**ENQUETE PUBLIQUE RELATIVE à UNE DEMANDE de DECLARATION d'INTERET GENERAL et UNE DEMANDE d'AUTORISATION de TRAVAUX au TITRE de la LOI sur l'EAU, pour la RESTAURATION de la CONTINUITE ECOLOGIQUE du COURS d'EAU du BRANLIN, au DROIT du COMPLEXE HYDRAULIQUE de MEZILLES**

**PROCES-VERBAL de SYNTHESE des OBSERVATIONS**

**(et réponses du maître d'ouvrage)**

Figure 1. Impact sur les niveaux d'eau pour une crue biennale

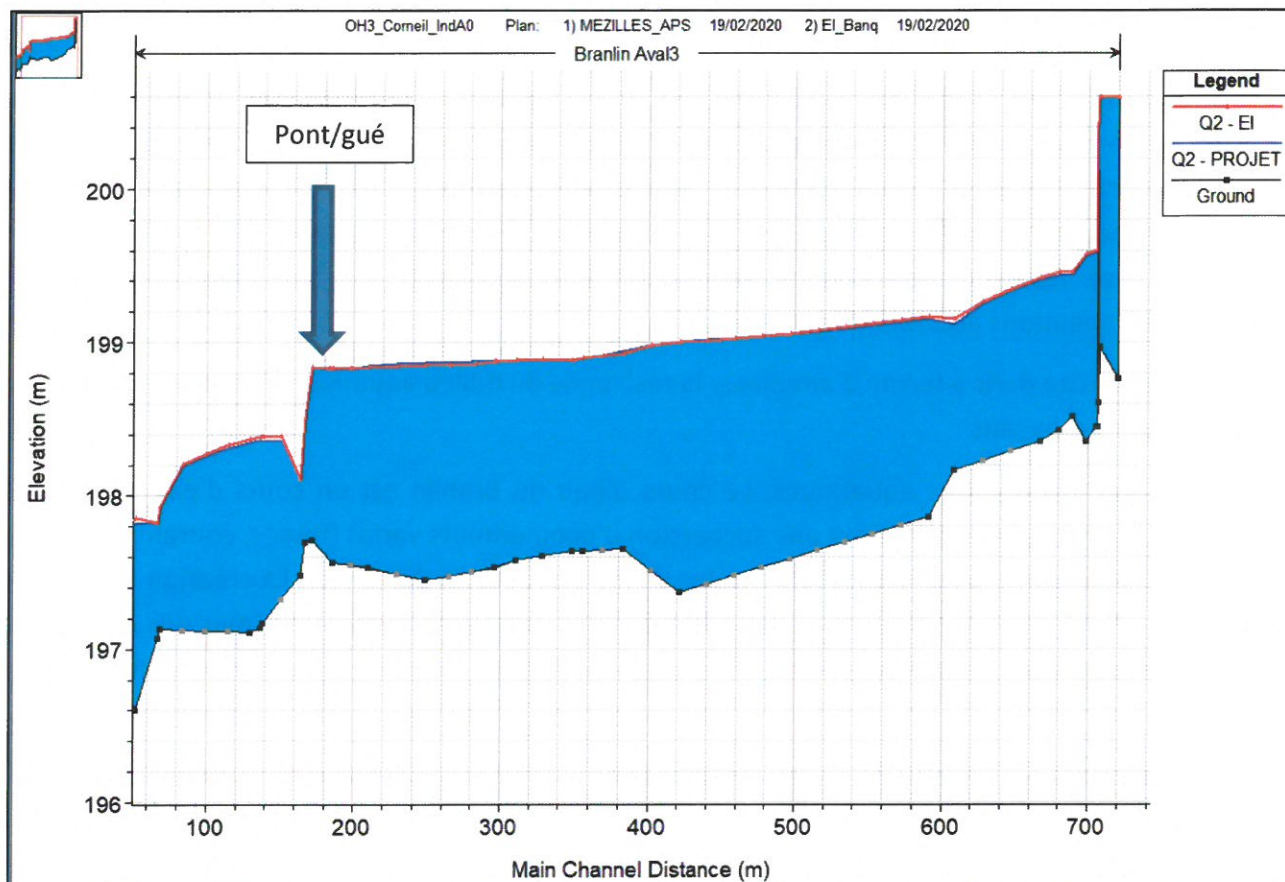
1° l'étude ne montre pas précisément l'impact qu'aura la modification du lit de la rivière "le Branlin" sur les parcelles mitoyennes et notamment celle m'appartenant.

2° le rétrécissement du lit de la rivière, par la mise en place de banquettes, va rehausser son lit lors des crues.

- une pression de l'eau sur les murs de part et d'autre de la rivière à un niveau supérieur à ce que l'on connaît à ce jour.
- notre maison ayant été construite en surélévation de 4 marches de sorte qu'elle n'a jamais été inondée. la surélévation du lit de la rivière pourra causer cette inondation.

Le dimensionnement des aménagements a été réalisé dans le but de n'avoir aucune incidence en période de crue. Pour cela, une modélisation des niveaux d'eau a été réalisée sur toute la traversée du bourg (voir figure ci-dessous). Il en ressort qu'il n'y aura aucune incidence significative sur les inondations (+/- 2cm par rapport à l'état actuel).

De ce fait, le projet n'induit aucune surpression sur les murs en rive du Branlin.

Le projet aura bien une légère incidence sur les niveaux d'eau à bas débits, c'est-à-dire lorsque le niveau du Branlin n'atteint pas les maçonneries. Là encore, l'augmentation restera inférieure à 5 cm, ce qui est totalement négligeable pour de tels débits.

Figure 2. Extrait du cadastre au droit de la traversée du bourg de Mézilles

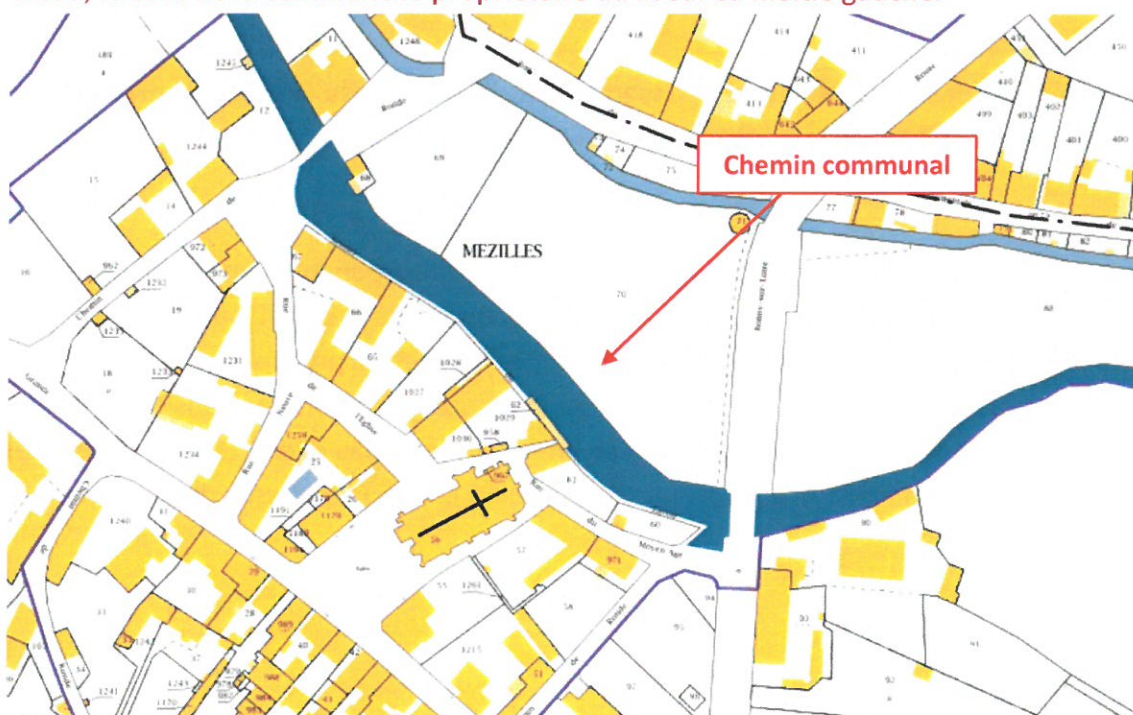
Merci de bien vouloir me préciser la liste des parcelles privées qui seront réellement concernées et touchées par les divers travaux :

- création de la rivière de contournement
- confortement des maçonneries de l'ouvrage amont et du déversoir
- restauration de la berge rive gauche en amont du bief
- restauration hydromorphologique du lit du Branlin dans le bourg
- reprise des maçonneries au niveau du lavoir

Les parcelles privées indiquées dans le cadre de la DIG pour l'aménagement de la traversée de Mézilles correspondent aux parcelles riveraines. Toutefois, le cadastre fait état du chemin communal le long du cours d'eau, faisant de la commune le propriétaire du lit sur sa moitié gauche.

Aussi, les seules parcelles privées concernées par les travaux sont les numéros 88 et 90, localisées en amont du pont de la RD116. Les interventions se feront uniquement depuis le lit mineur sans impacter directement les parcelles.
